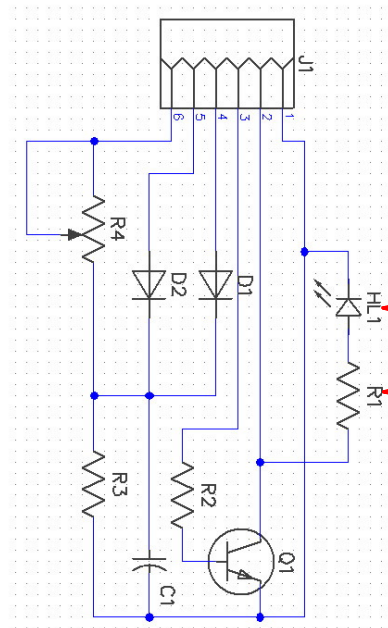
Так все должно быть подключено

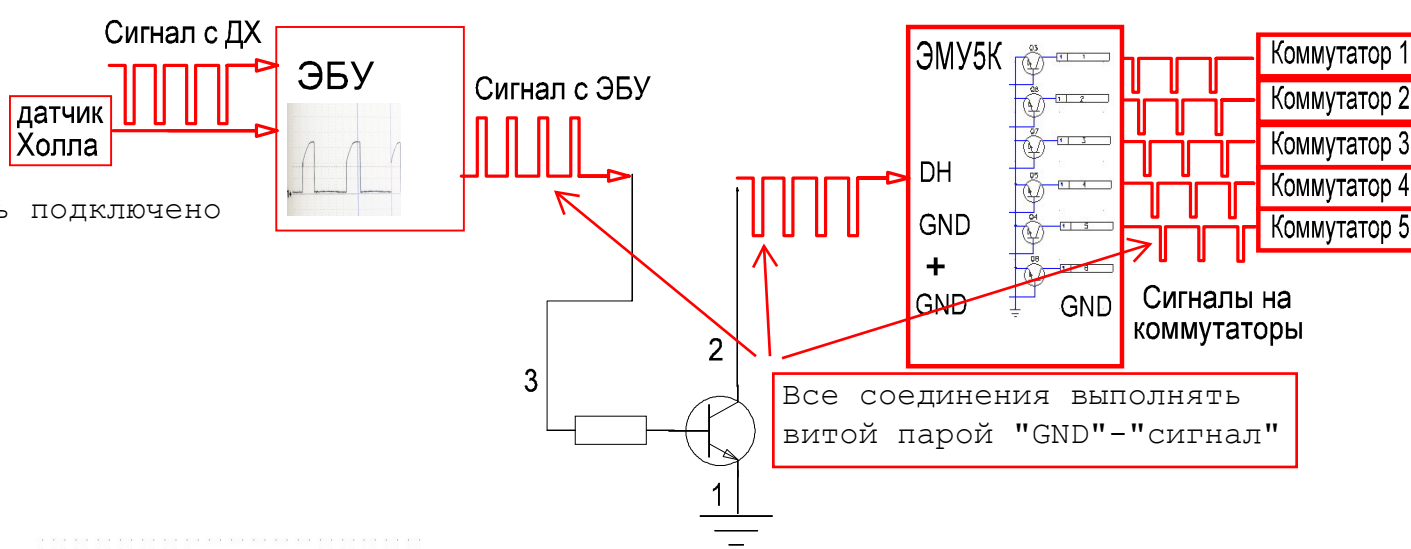
Это транзистор
твиттера

Для улучшения согласования
между коллектором и +12В
включить резистор 5-10кОм

убрать из схемы
обязательно
